PROJET DE RÉAMÉNAGEMENT DE LA ROUTE 367
DANS LES LIMITES DE L'ARRONDISSEMENT
LAURENTIEN DE LA VILLE DE QUÉBEC
(SAINT-AUGUSTIN-DE-DESMAURES) ET DE LA
VILLE DE SAINTE-CATHERINE-DE-LA-JACQUES-CARTIER

*Étude d'impact
sur l'environnement*

*Réponses aux questions et
commentaires du MDDEP*

N° projet MTQ 20-3972-8023A

Annexe 2
Étude d'impact - Route 367
Localisation des bancs
d'emprunt potentiels (05-03)

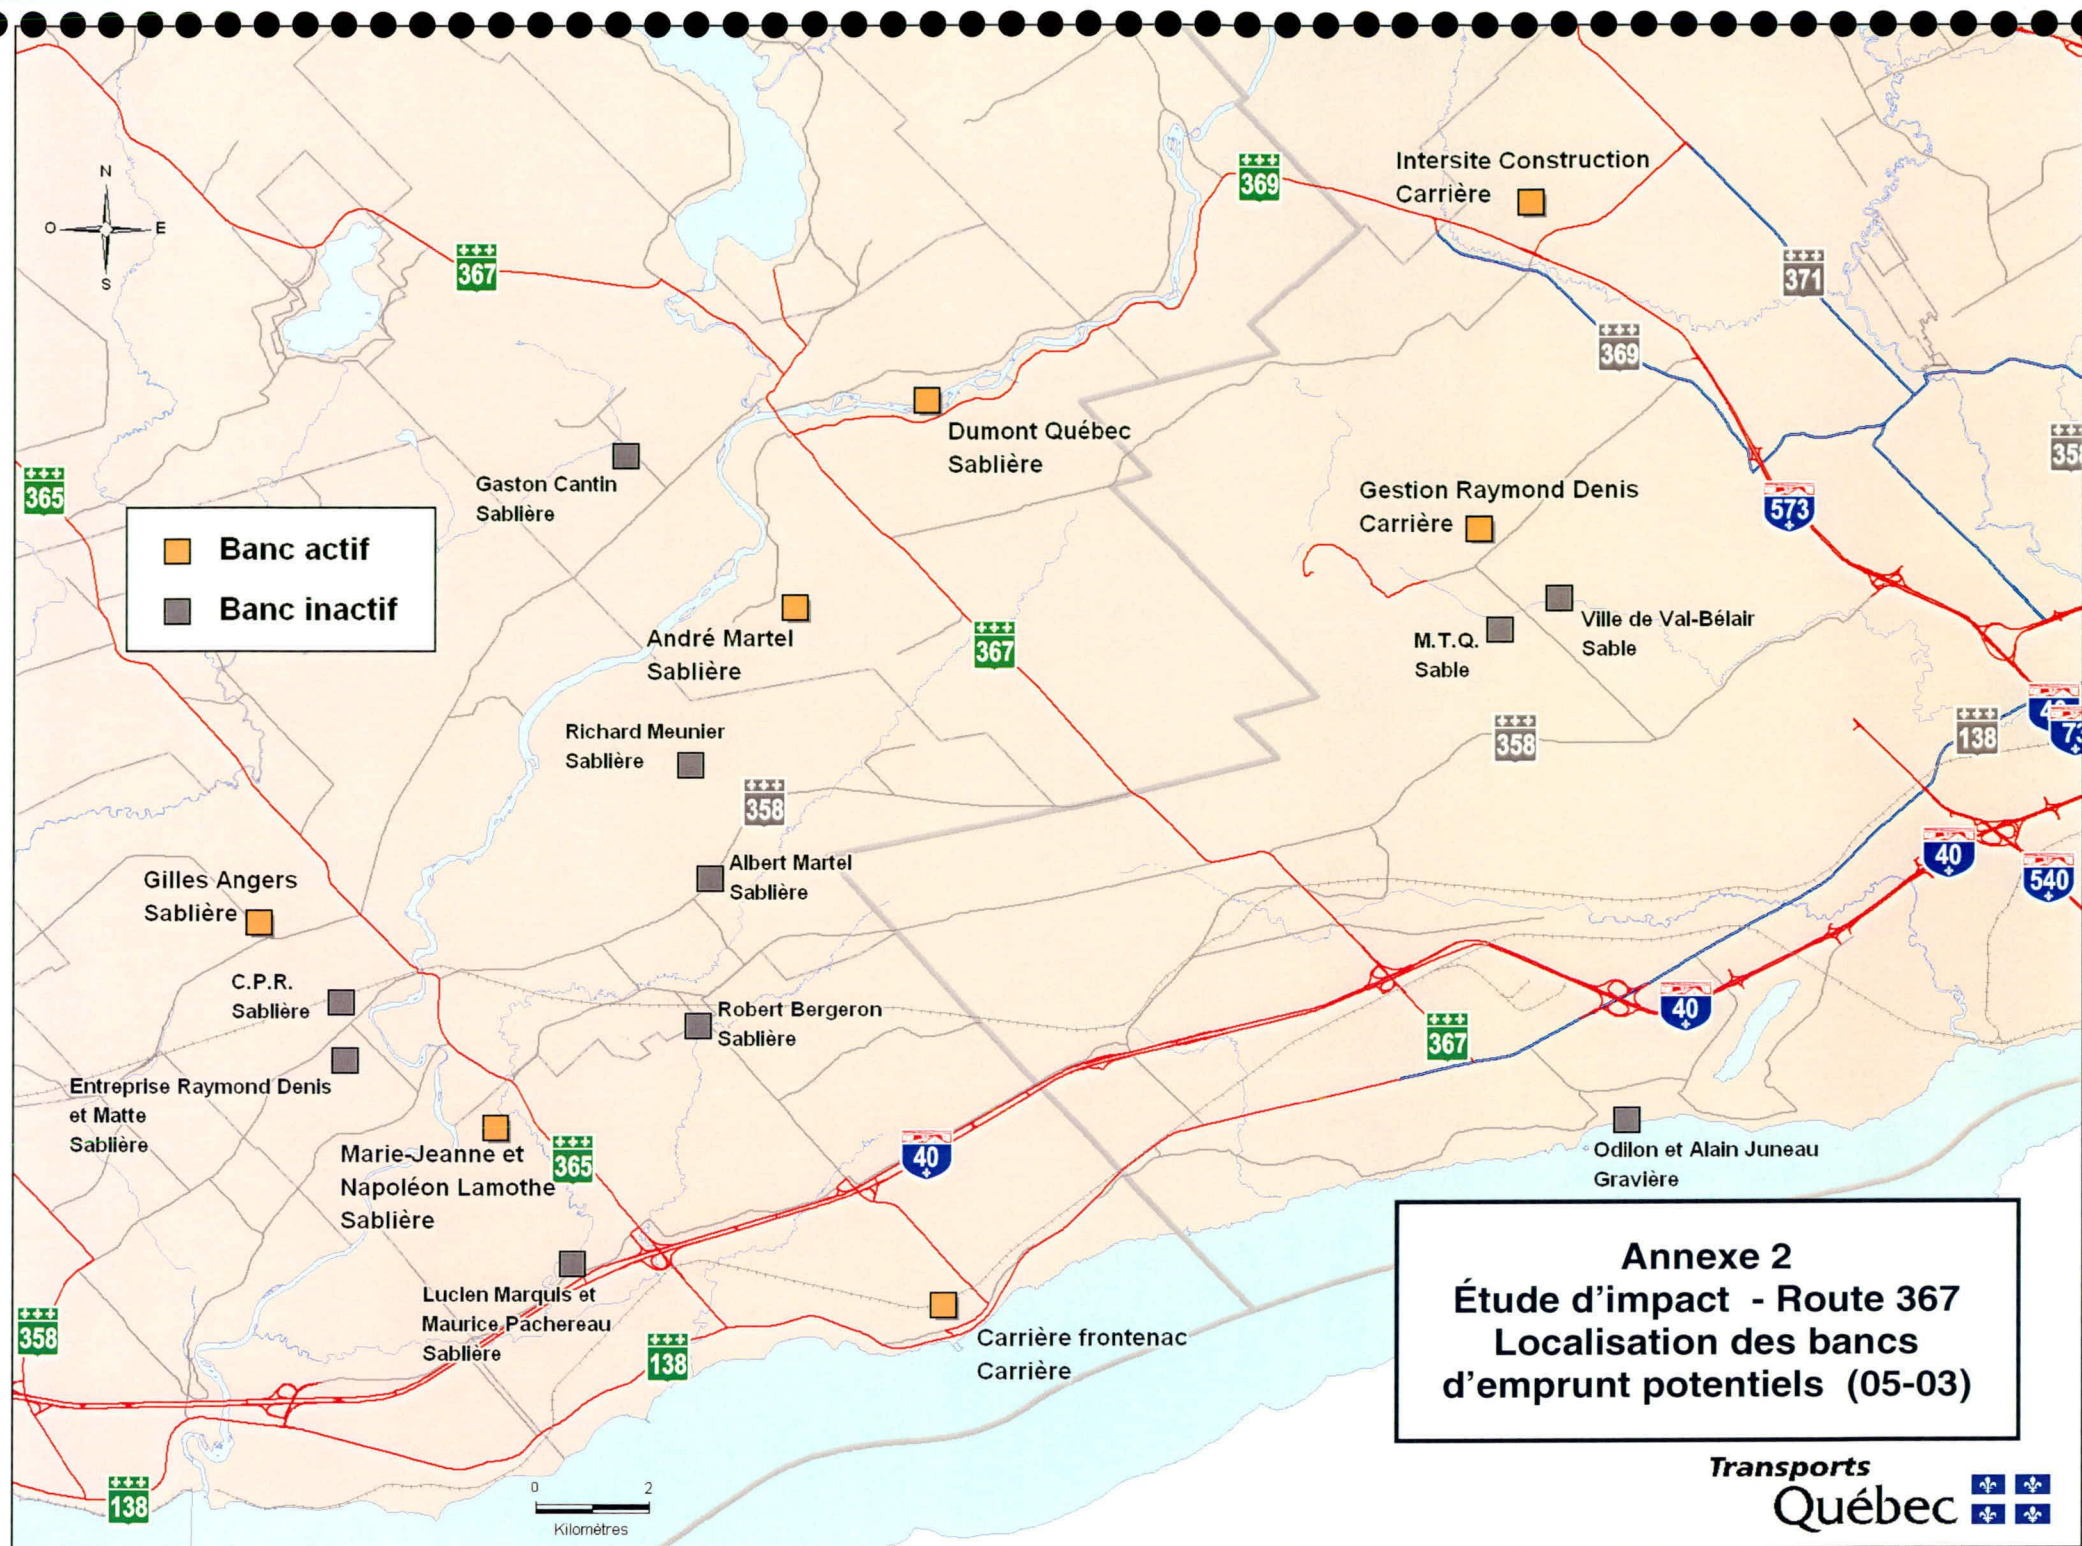
Q-C 24 Faire la description des secteurs potentiels pour les bancs d'emprunt et les zones de dépôt de déblais excédentaires.

Comme c'est l'entrepreneur qui choisira, lors de la construction, les bancs d'emprunt qui seront utilisés, nous ne sommes pas en mesure de les identifier à cette étape. Toutefois, à titre indicatif, nous joignons à l'annexe 3, la localisation de bancs d'emprunt privés (actif et inactif) qui sont à proximité (liste non exhaustive) et que l'entrepreneur pourrait potentiellement utiliser pour l'approvisionnement en matériaux (sable et gravier) pour la réalisation de ce projet. Mentionnons que l'entrepreneur est également responsable d'obtenir tous les permis nécessaires à l'exploitation des bancs d'emprunt utilisés.
